VYSVĚTLENÍ ZADÁVACÍ DOKUMENTACE Č. 1

K VEŘEJNÉ ZAKÁZCE

SKLAD POSYPOVÉ SOLI A INERTNÍCH MATERIÁLŮ BLANSKO

Vyznačeno v koordinační situaci, POZN. 4.

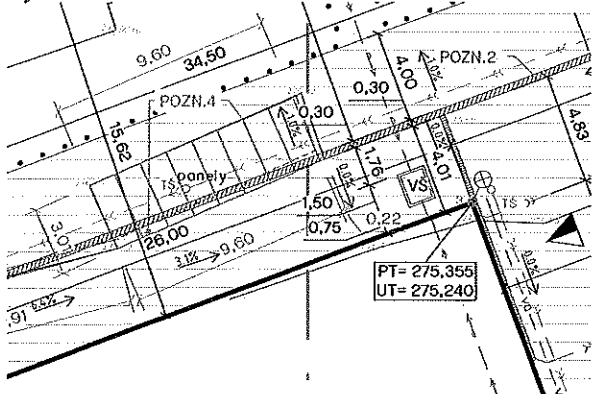
2) V předaném soupisu prací a dodávek pro SO 03 je položka:

27	96002.x	Odstranění nefunkčního ovládání umístěného na ploše z bet. panelů, odstranění kovové konstrukce, ovládače, připojení, vč. veškeré manipulace se sutí, odvozu a poplatku za skládku	soubor	1,00000
viz TZ_AB, situační výkresy, výkresová a textová část D.1.1, D.1.2 a D.1.3 : 1 1,00000

V projektové dokumentaci není tato položka vyznačena. Vzhledem k porovnatelnosti cenových nabídek jednotlivých uchazečů Vás žádáme o přesnou kvantifikaci této položky.

POZN.3 - NOVÝ BETONOVÝ PREFABRIKOVANÝ ZLÁB TL. 80 mm, ŠÍŘKY 600 mm, BETON TŘÍDY C30/37, V DĚLCE 92,5 m
POZN.4 - VYBOURÁNÍ STÁVAJÍCÍ OPĚRNÉ ZÍDKY DÉLKY 23,0 m A ODSTRANĚNÍ BETONOVÝCH PANELŮ (8x3,0x1,2 m) + DEMONTÁŽ OVLÁDÁNÍ
POZN.5 - VYBOURÁNÍ STÁVAJÍCÍHO BETONOVÉHO ŽLÁBKU DÉLKY 10,5 m
